2012. 2 . . .
제162회 임시회

- 2011년도 행정사무조사 -
시정 및 개선요구사항 처리결과 보고서

기획행정국

□ 세성3리 마을안길 정비공사

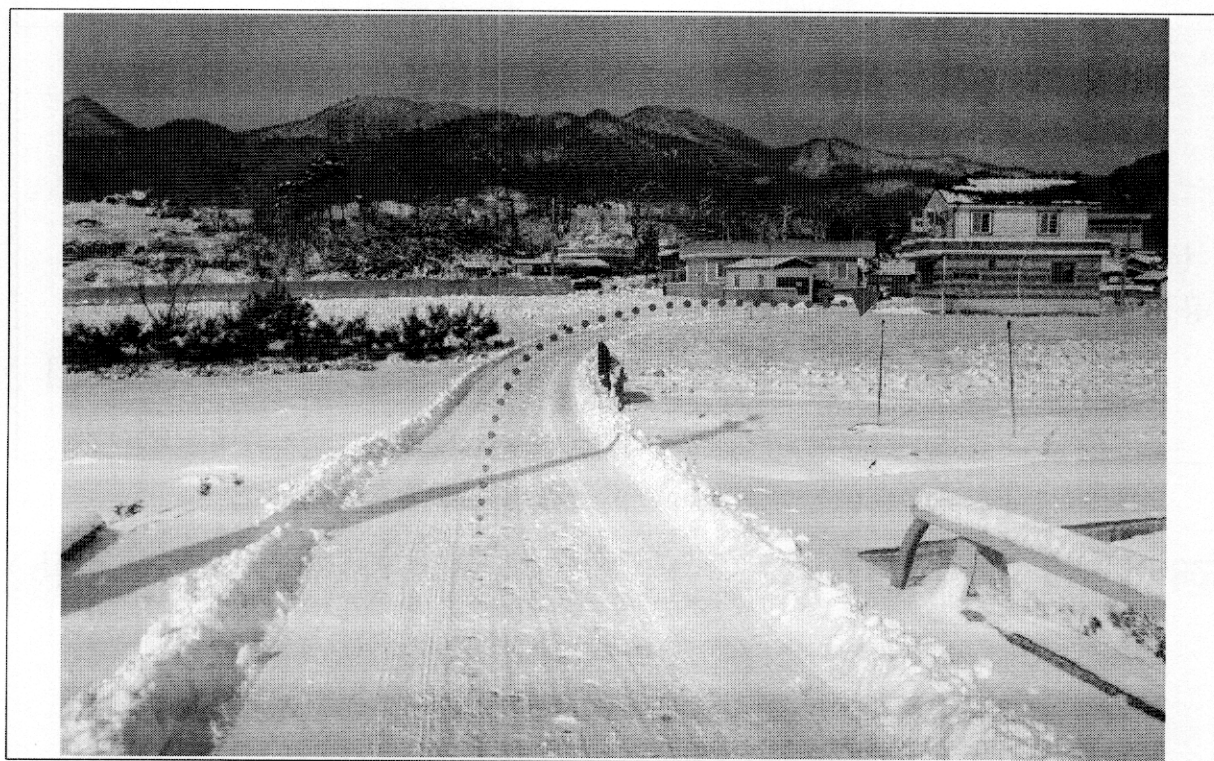
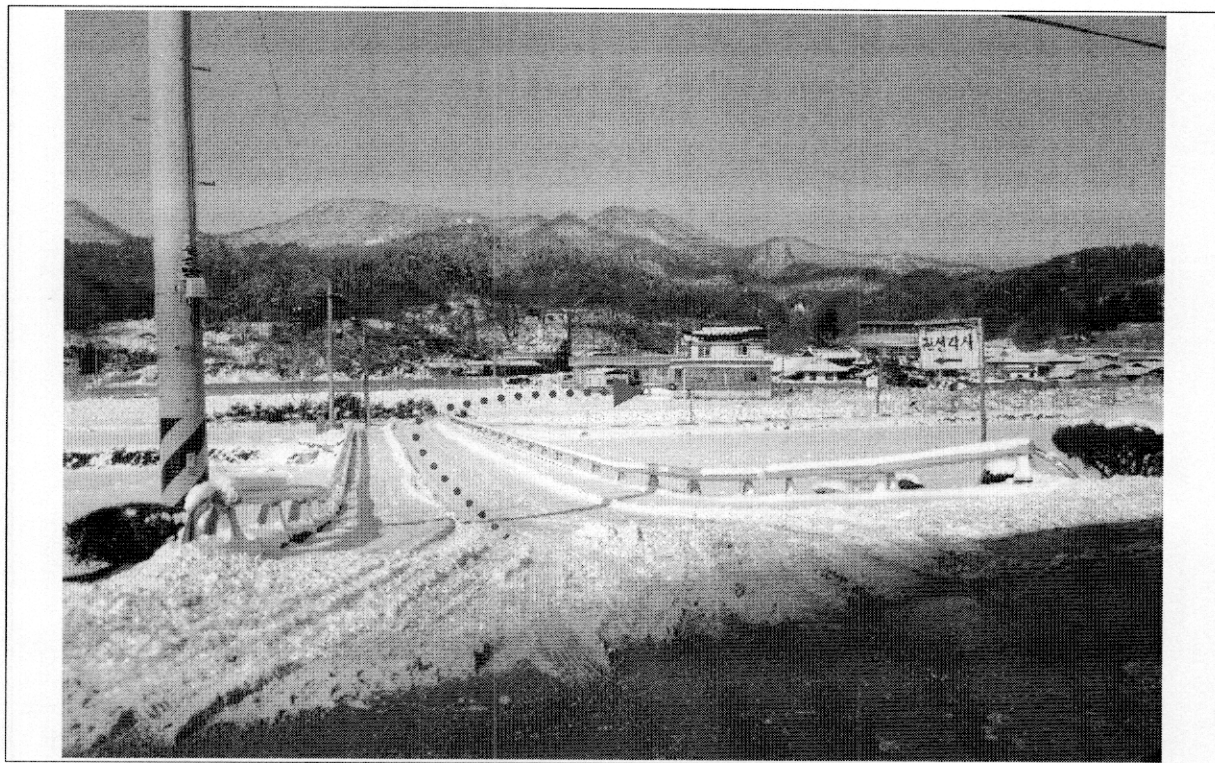
- 세성3리 마을회관 앞 부분의 선형이 S자형으로 사고의 위험이 있으며, 노폭이 좁아 차량교행에 어려움이 있으니, 도로확장을 검토하기 바람.

- 도로확장을 추진하려 하였으나, 토지소유자의 승낙거부로 추진 불가(1필지, 약 50㎡)

○ 처리결과 : 추진불가

☐ **상대촌마을 농로포장(1, 2차)**

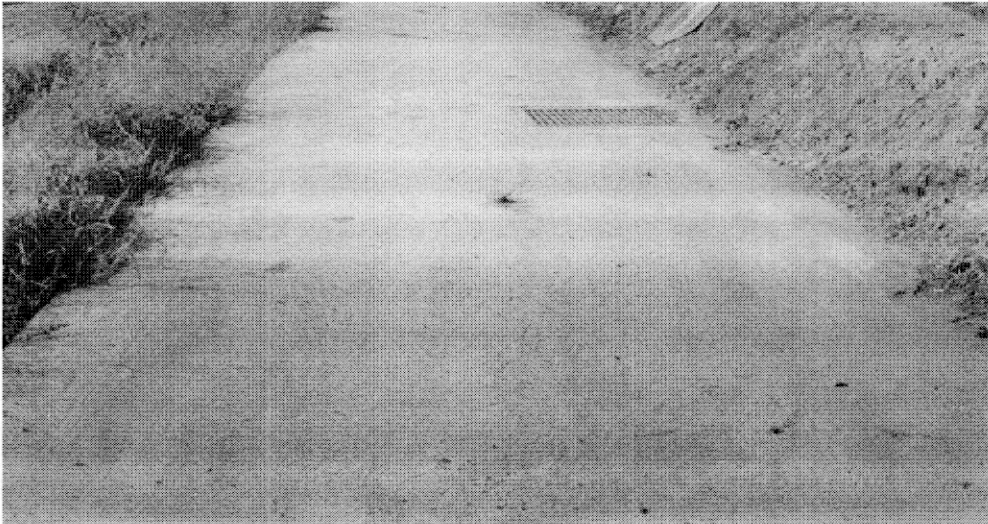
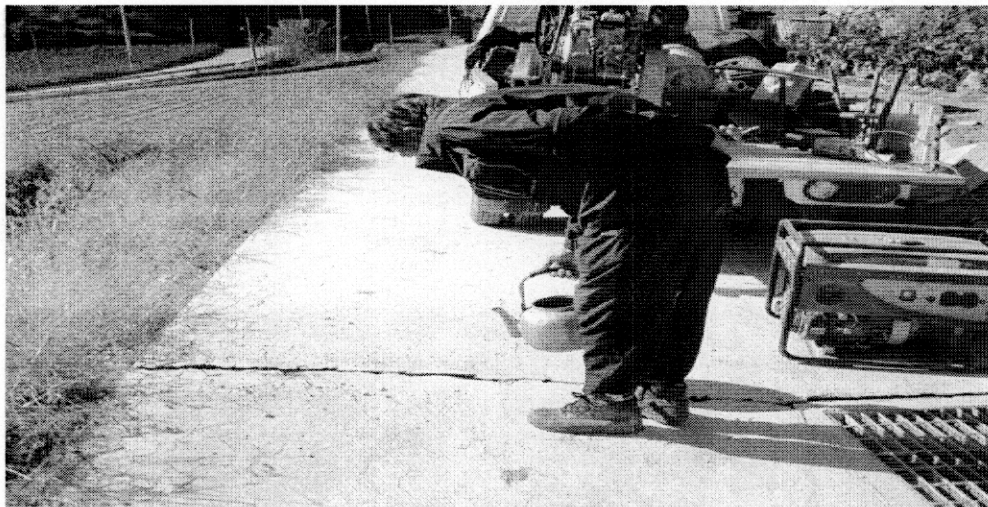
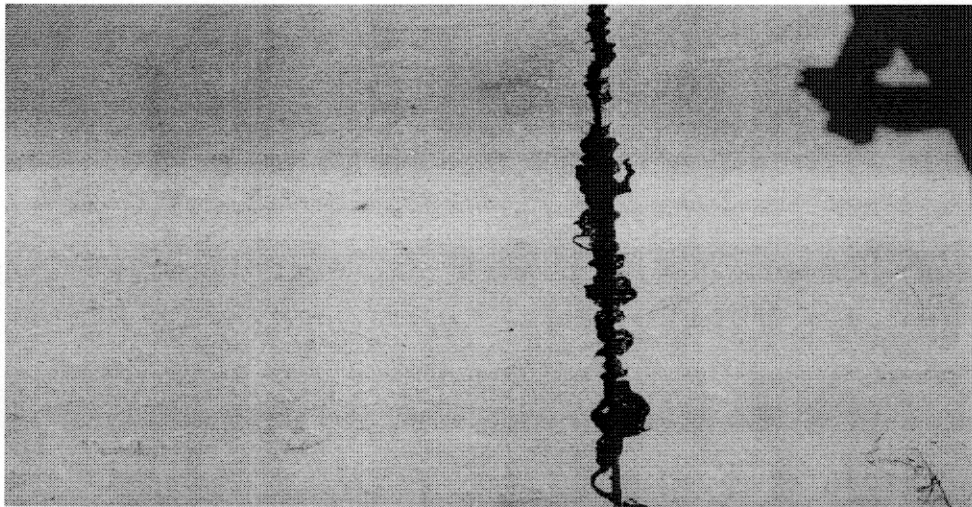
- 콘크리트 도로를 커팅한 자리에 줄눈을 설치하기 바람.

- 2011. 11월 콘크리트 도로를 커팅한 자리에
 줄눈 시공 완료

□ 주동 마을안길 포장 및 배수로 정비공사

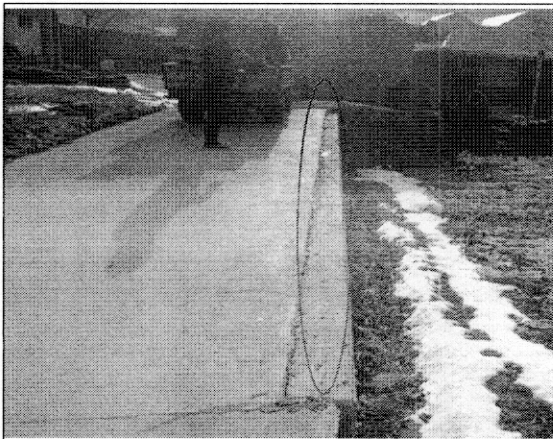
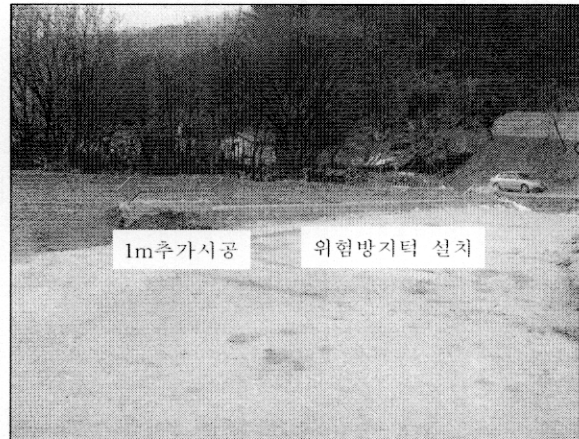
- 안길 가장자리 턱이 없어 수로에 떨어질 위험이 있으므로 20cm 높이의 위험방지턱을 설치하고 잔여구간 1m정도 연결공사하기 바람.

- 2011. 12월 안길 가장자리에 20cm 높이의 방지턱을 설치하고 잔여구간 1m를 자연석 쌓기로 마무리하여 위험예방 조치

□ 탄방소하천 정비공사(2공구)

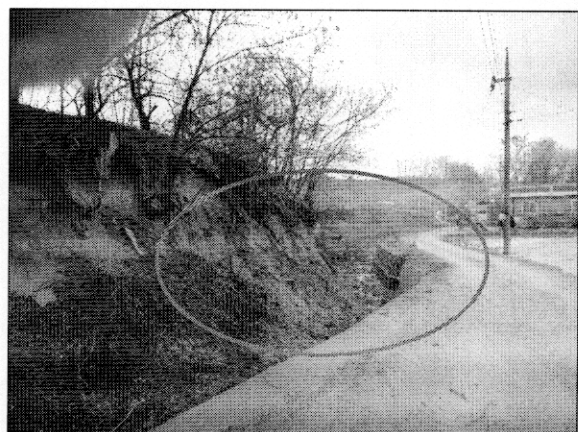
- 호우 시 물의 흐름을 막는 소하천 폐 나무를 제거하기 바람.

- 2011. 12월 소하천 내 유수흐름을 저해하는 폐 나무 등을 제거하여 재해예방 조치

□ 배수구 뚜껑 교체공사

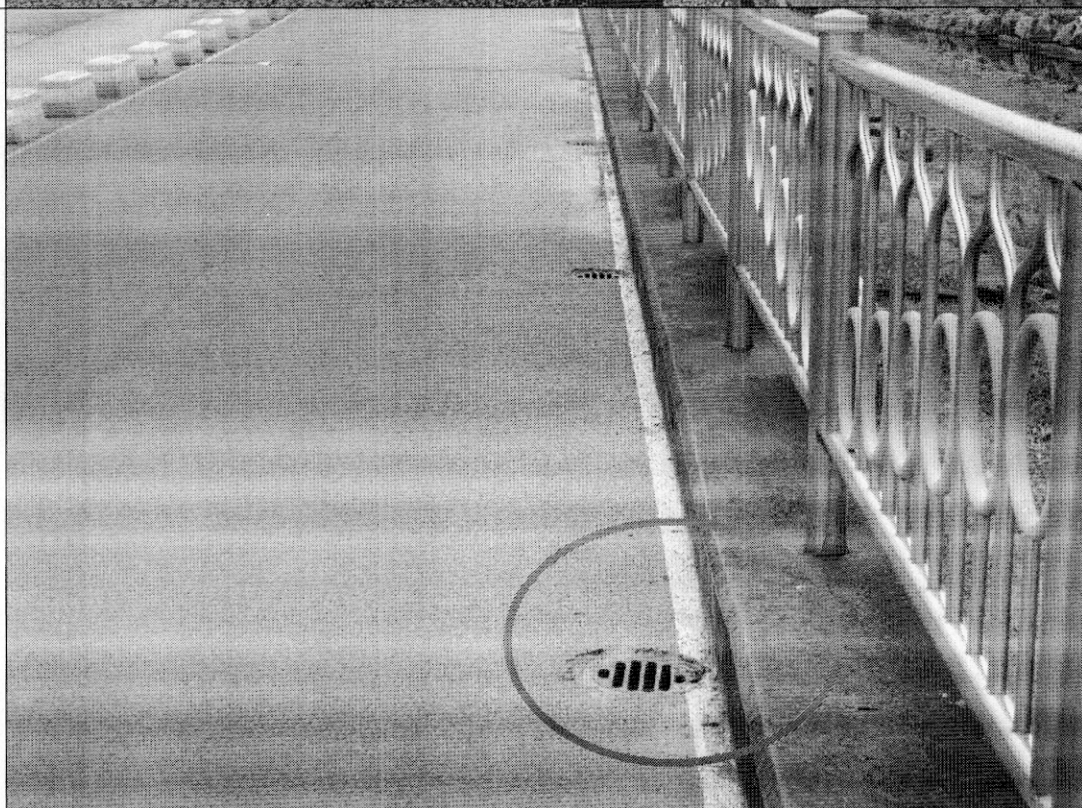
- 탄성포장재는 6개월마다 코팅 상태를 확인해서 보수해야하나 업체와의 하자보수기간(2년) 계약서상에 명시가 되지 않았으므로 공문으로 업체와 하자보수 관련 사항을 명기하고 보수하기 바람.
- 보행도로에 비가 많이 올 경우 배수구 구멍이 작아 길가로 넘칠 우려가 있으므로 원형모양으로 배수가 원활한 제품으로 재설치(41곳)하기 바람.

- 2011. 10 「용산동 충주천 보행도로 정비사업」 유지보수 요청(공문)
- 2011. 11 「충주천 보행도로 배수구뚜껑 교체공사」 공사 완료
- 2011. 12 「충주천 보행도로 탄성포장 코팅공사 실시 계획」 회신
※ 회신 공문 별첨

○ 추진계획 : 2012. 3~4월 해빙기에 코팅공사 실시(영상4도 이상)

□ 화단 재정비

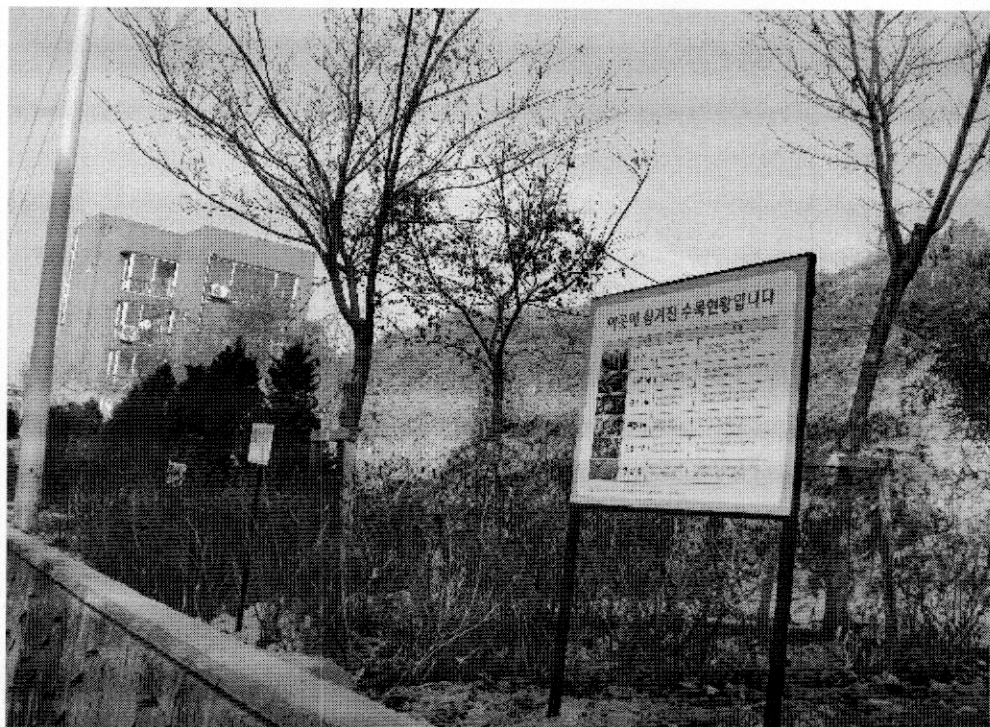
- 복토해서 옹벽단면을 맞춰 화단을 재정비하기 바람
- 사업개요 현황판(나무명, 식재수 등)을 설치하여 주민들의 편의를 도모하기 바람.
- 사유지와 시유지(공사구역) 경계말뚝을 세워 구분을 명확히 하기 바람.

- 복토해서 옹벽단면을 맞춰 화단 재정비
- 사업개요 현황판 1개, 나무수종 안내판 14개 설치
- 공사구역에 경계말뚝 설치
